鳩山町太陽光発電施設事業計画変更届出書

1 発電施設の名称※1	鳩山町赤沼太陽光発電所	
2 設置場所※1	鳩山町 大字赤沼字町田山1006-1, 1006-2, 1000-3	
3 変更の内容※2	変更前	防災施設(ふとん籠)設置 1段
	変更後	防災施設(ふとん籠)設置 2~3段
4 変更の予定日	<input checked="" type="checkbox"/> 変更 令和4年3月17日 <input type="checkbox"/> 廃止	
5 参考資料	別添のとおり※3

工事名称 鳩山町赤沼太陽光発電所建設計画
図面名称 造成・雨水排水計画平面図

造成断面図（第一立面）

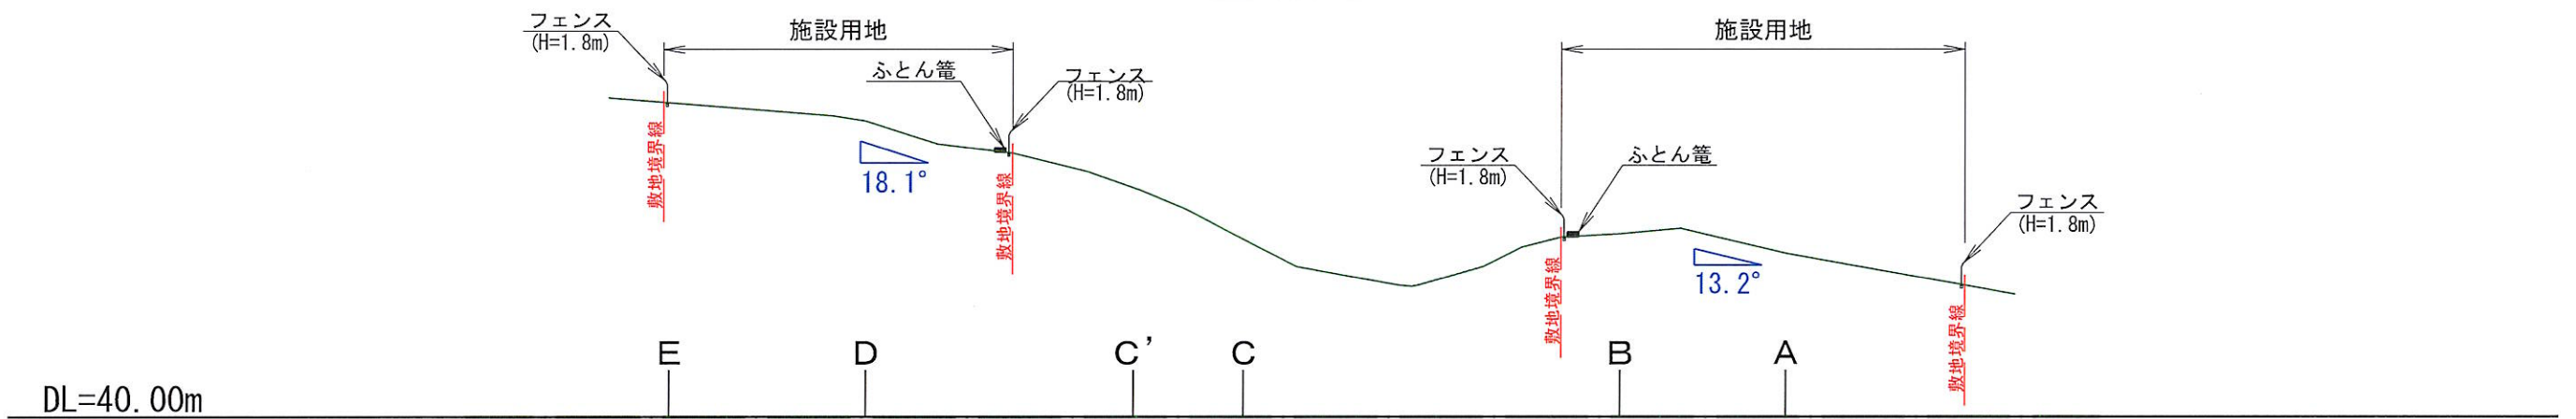
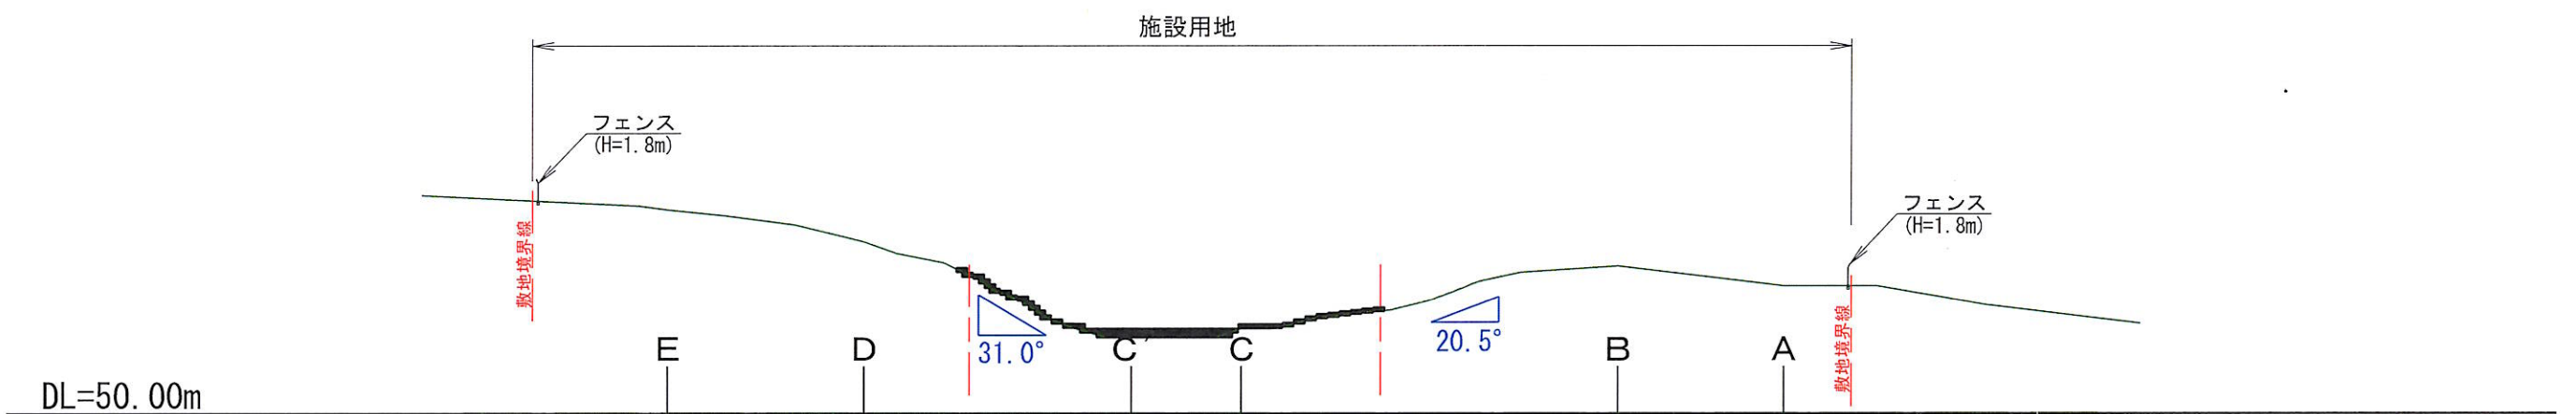
※ふとん管の設置は地山の形状に合わせ多段にて設置する。
 谷部分の最下段へは文化財保護のための覆土を行う。(50cm~70cm)
 傾斜部分や最下段へ設置するふとん管は松杭にて固定を行う。
